【モデリート製造機械変更による変更点のお知らせ】

モデリート 2023 エクステリアカタログ 88～89 ページ掲載

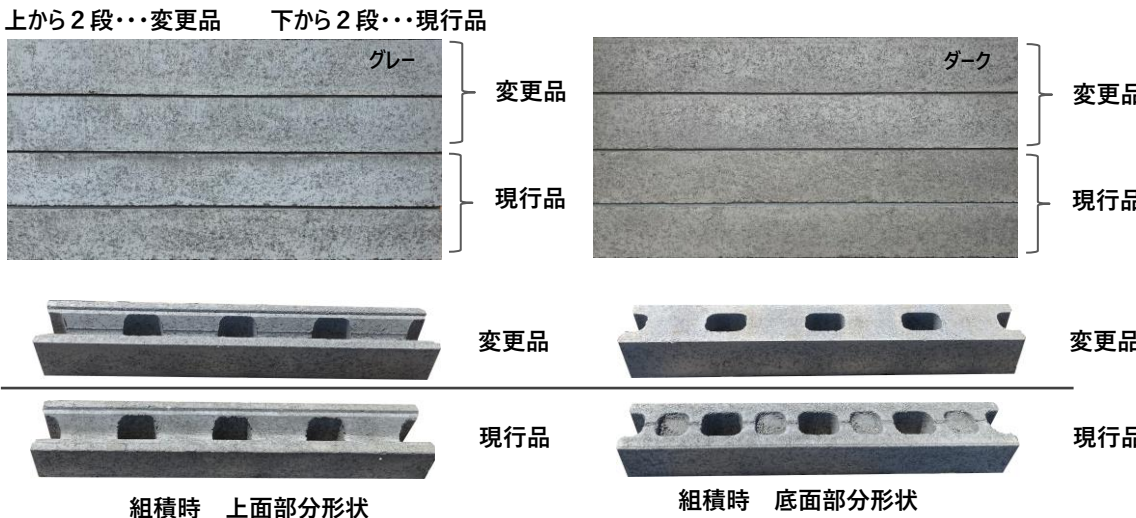
- ① 製品のテクスチャーと色調が若干変わります。※ただし比較しても分かりにくい程度の変更です。
- ② 製品下部面が面を取らない形状に変わります。※目地ラインがよりシャープな印象になります。
- ③ 縦筋挿入穴の形状及び製品底面の形状が変わります。※施工上の影響はございません。

※現行品と変更品の大幅な違いはございませんが、同一物件への混在したご使用はお避けいただくよう
よろしく願いいたします。

2024年3月21日弊社出荷分より切り替え
